Dodatek č. 1

1. Smluvní strany uzavřely dne 20. 3. 2025 na základě výsledku zadávacího řízení veřejné zakázky **„Zemědělská Akademie a Gymnázium Hořice - modernizace školního statku - stavební práce,“** uveřejněné ve věstníku veřejných zakázek pod číslem Z2024-050514, smlouvu o dílo (tato smlouva ve znění pozdějších změn souhrnně jako „smlouva o dílo“ či „smlouva“).

2. Z důvodů uvedených ve změnových listech (ZL) č. 1 - 6, které jsou přílohou tohoto dodatku, dochází ke změně smlouvy o dílo v souladu s § 222 zákona č. 134/2016 Sb., o zadávání veřejných zakázek, v účinném znění (dále jen „zákon“) spočívající ve změně rozsahu díla o příslušné vícepráce a méněpráce.

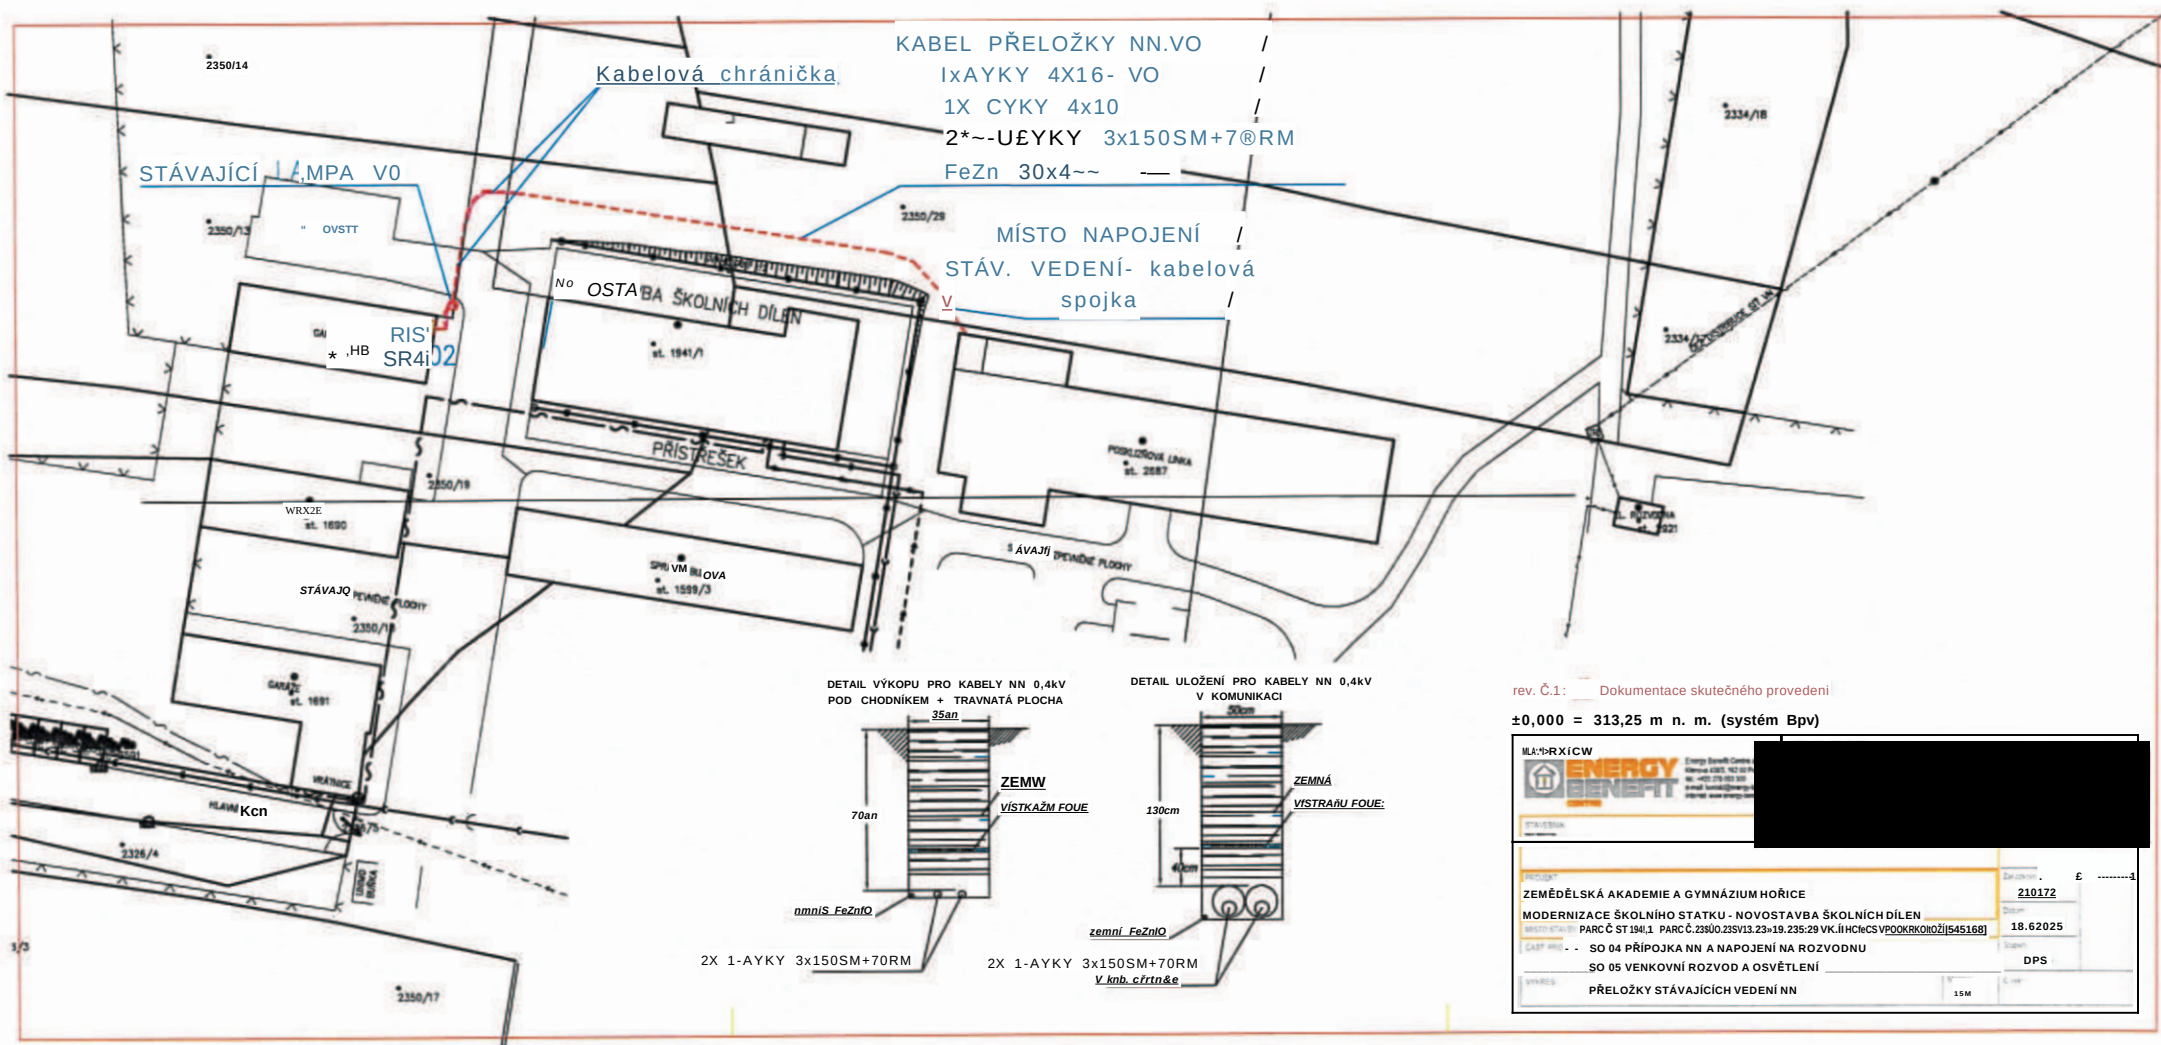
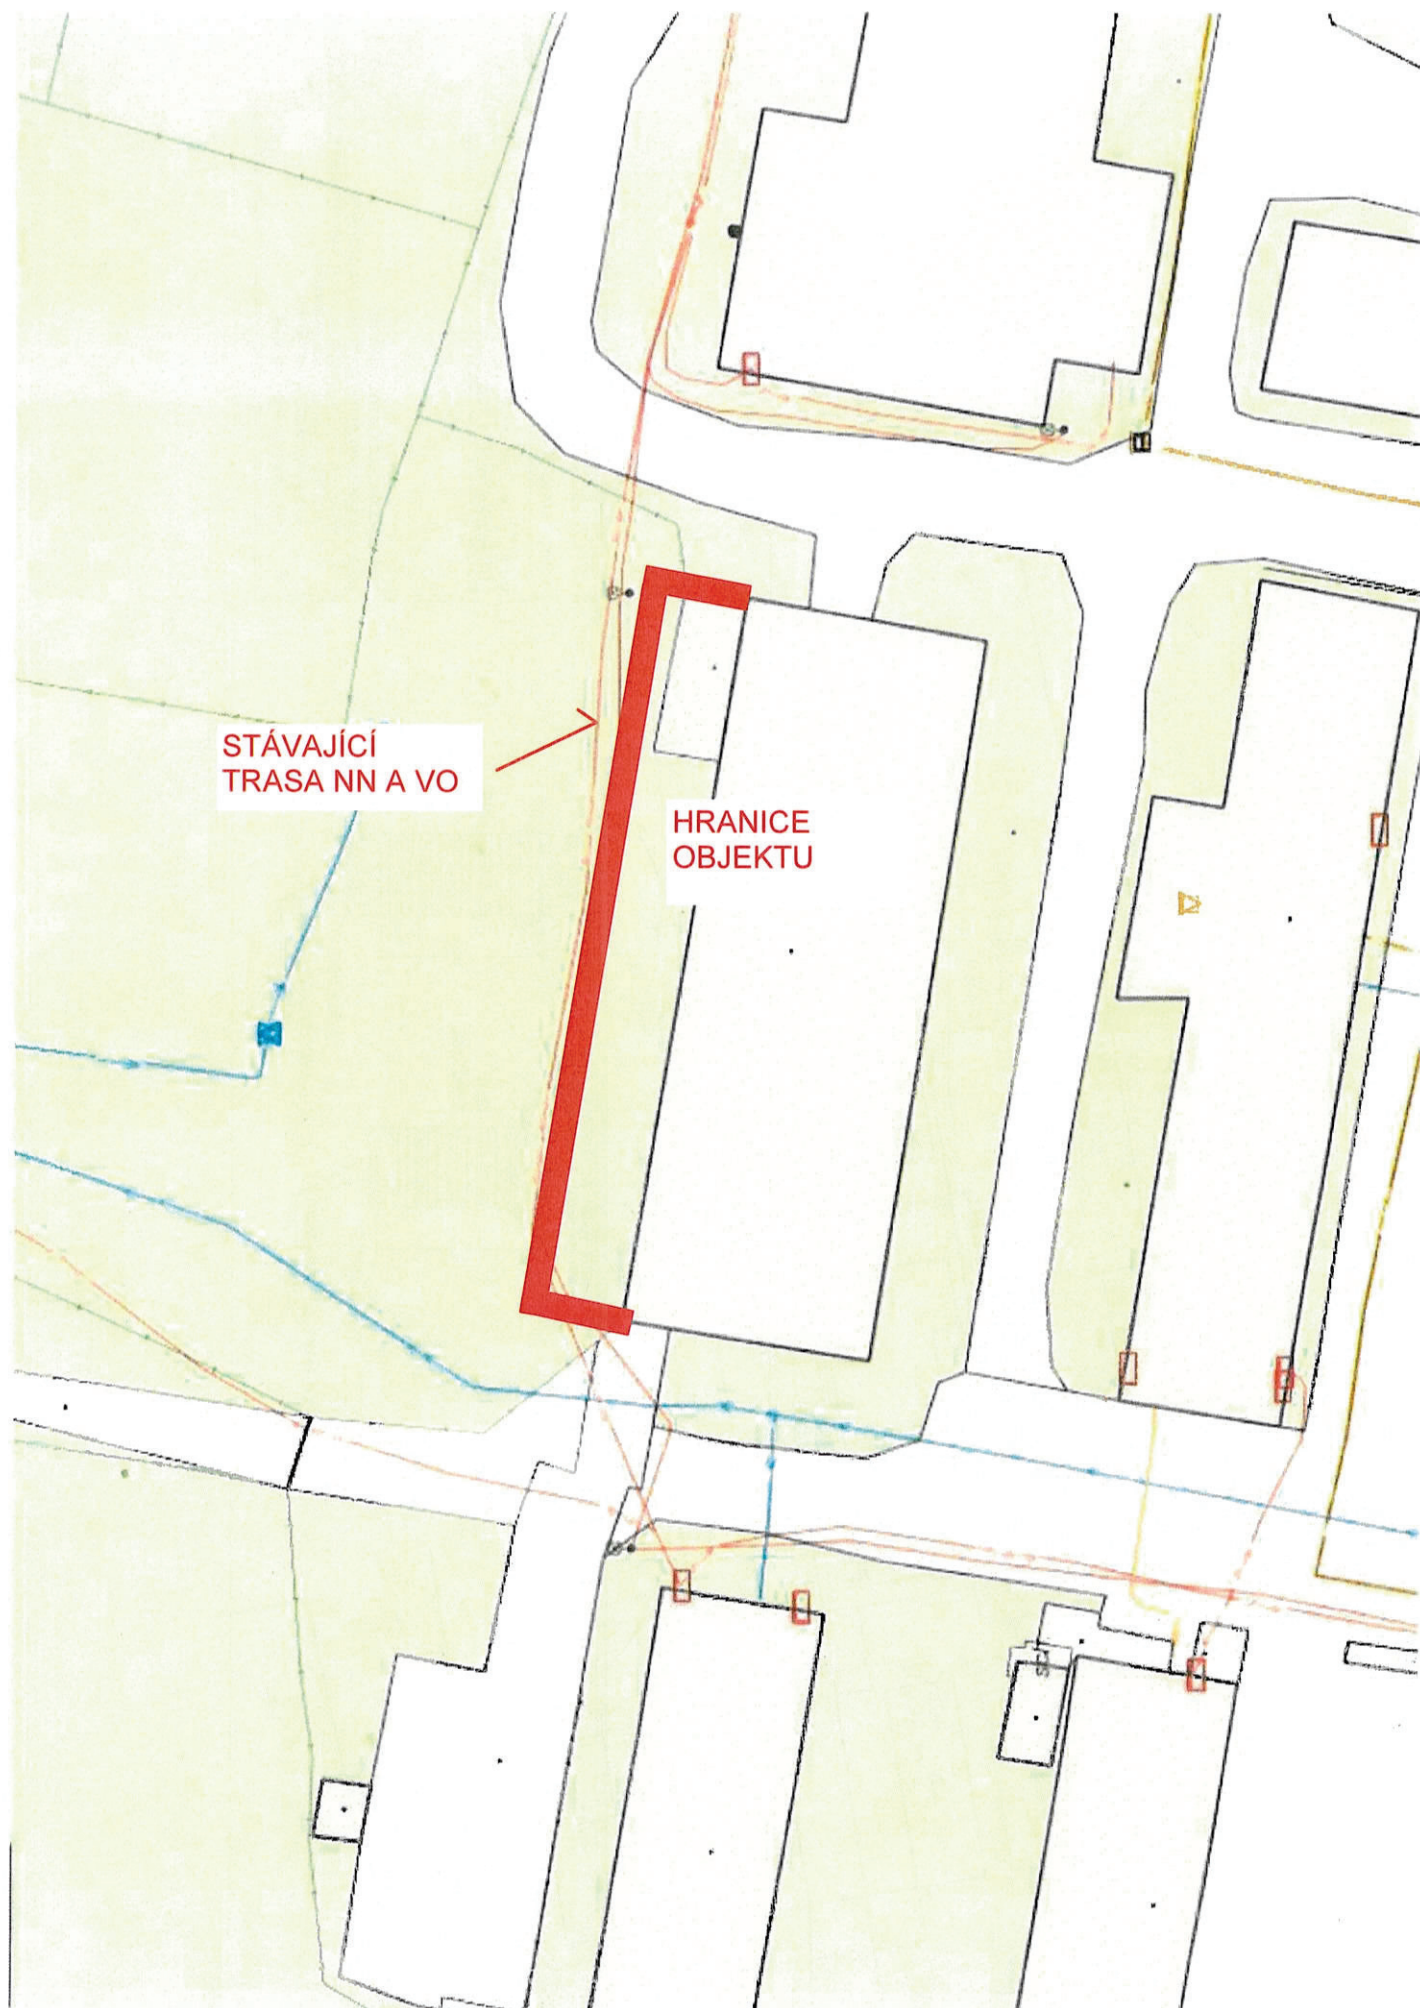
1.1 Popis původního řešení:					
lí projektové dokumentaci nebyla zakreslena žádná trasa NN a VO tudíž nebyla řešena přeložka. Nebylo uvedeno kudy kabel NN a VO skutečně jde. Dle vyjádření ČEZ distribuce se v zájmovém území nenacházejí žádné podzemní sítě.

1.2 Popis nového řešení:					
Při realizaci demolice haly bylo zjištěno, že jde v těsné blízkosti haly a v místě nové haly. Nově bude kabel NN a VO přeložen, aby byl vymístěn mimo plochu nové haly.					
2 Zdůvodnění změny:					
Vzhledem k tomu, že kabel NN a VO jde v místě nově navržené haly, musejí být tyto kabely přeloženy mimo plochu nové haly.					
3 Vliv na dopracování projektové dokumentace:			X	ANO (uvést jaký dokument)	NE
Situační výkres a řez umístění přeložky NN a VO kabelů.					
4 Dopad do smluvních termínů:				ANO	X NE
5 Číslo odstavce ve smyslu § 222 zákona č. 134/2016 Sb. - Zákona o zadávání veřejných zakázek					odst. 0
6 Náklady:	Cena méněprací (odpočet):		-	0,00 Kč bez DPH	
	Cena víceprací (přípočet):		+	261 591,24 Kč bez DPH	
	Výsledná ceny změny:			261 591,24 Kč bez DPH	
7 Schválil:

PATKY = 2.4.6.8.10.12.23.25.17,28,98.100

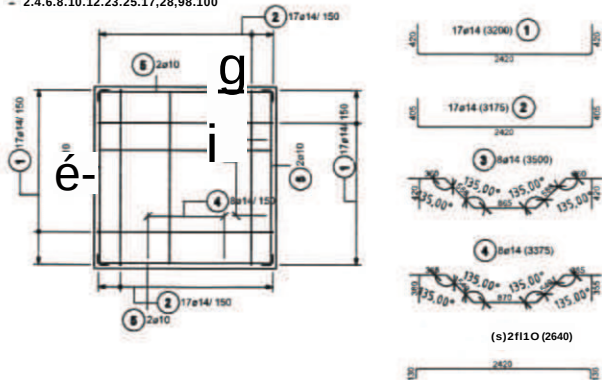
V projektové dokumentaci a v soupisu prací (rozpočtu stavby), konkrétně v části B02 Výkres výztuže monolitických patek, nebylo ve výkazu výztuže uvedeno celkem 23 patek. Dále ve výkazu výztuže bylo chybně uvedeno množství výztuže u pol. č. 79, množství bylo 0. Tato výztuž byla také doplněna. Ve smluvním rozpočtu bylo chybně napočítáno množství betonu na základové patky.

Chyba projektu. Byl doplněn výkres "revize 1 - základy 08/08_2025", kde byl uveden výkaz výztuže pro chybějící patky v PD.

Výkaz výztuže byl AD doplněn. V rámci méněprací je odečteno 19,1 m3 betonu základových patek.

ZMĚNOVÝ LIST		ZL06
HEB ve stropě

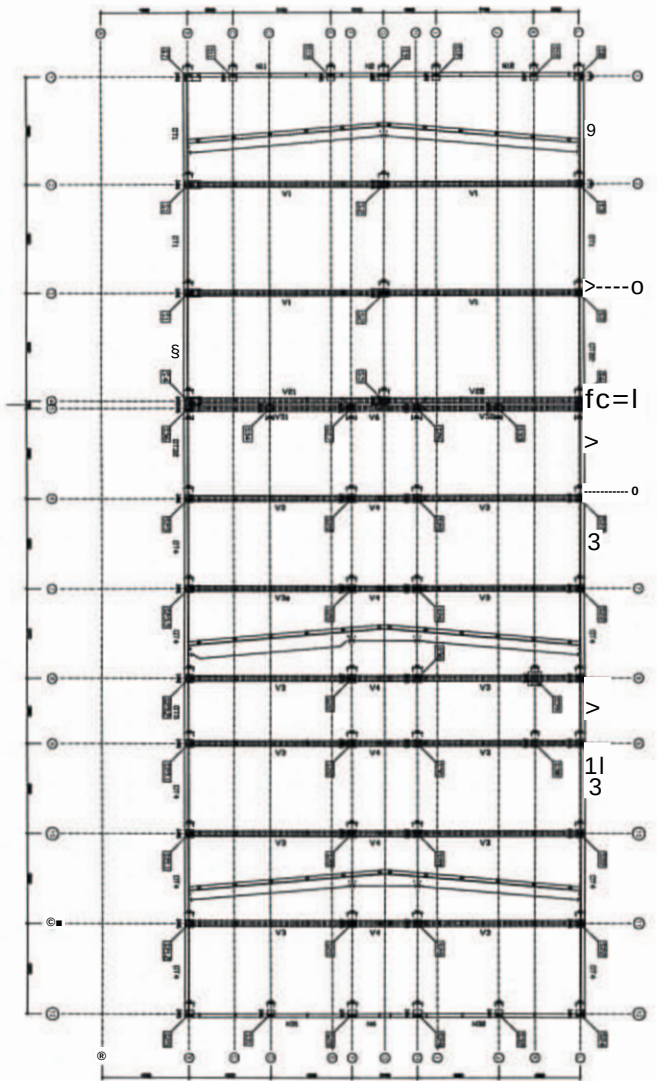
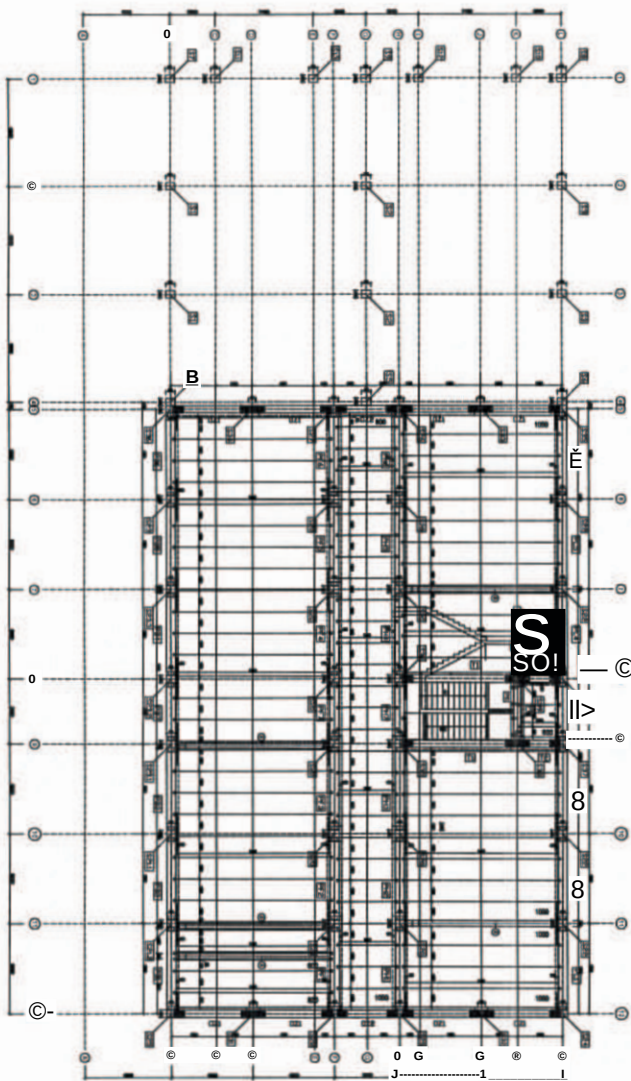
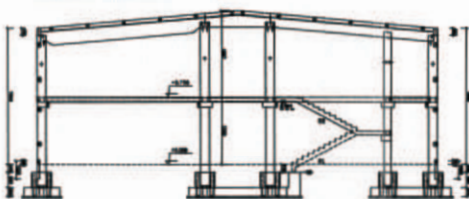
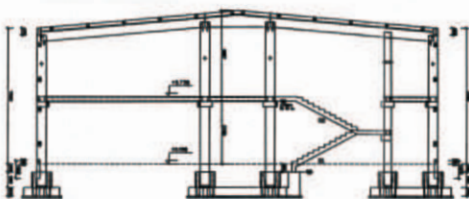
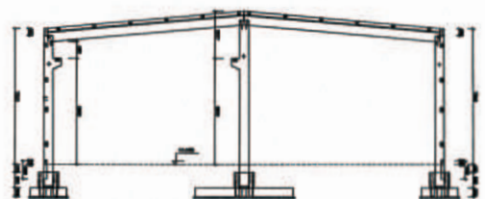
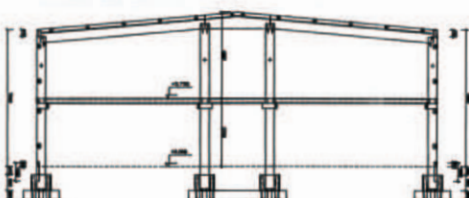
V projektové dokumentaci je strop ze stropních panelů spiroll. Místnosti jsou tvořeny zděnými příčkami.

Při statickém posouzení bylo dodavatelem prefabrikovaného skeletu haly upozorněno na nedostatečnou únosnost stropních panelů v místech umístění zděných příček. V těchto místech bylo dodavatelem navrženo vložení HEB nosníků, které v těchto místech zvýší únosnost. Bylo doplněno 5 ks HEB dl. 8,45 m.

Chyba PD, doplnění nosníků bylo odsouhlaseno AD. Z důvodu zvýšení únosnosti stropní konstrukce bylo nutné mezi stropní panely v místě příček vložit dodatečně válcované profily HEB 400.
